LP 219/18
LINEAS C y D
Acceso Sarmiento – Fase 1 - etapa III
Obra civil, arquitectura e instalaciones

CIRCULAR CON CONSULTA N° 11

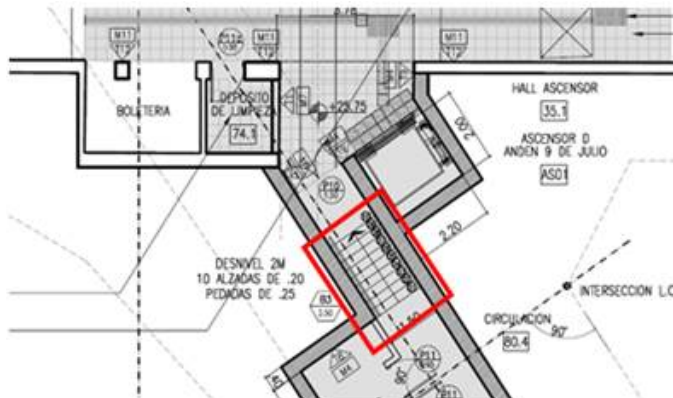
¿La baranda de 2,5m que figura en la planilla de cotización del sector 35/80 corresponde a la de la siguiente escalera?

Su interpretación es correcta.
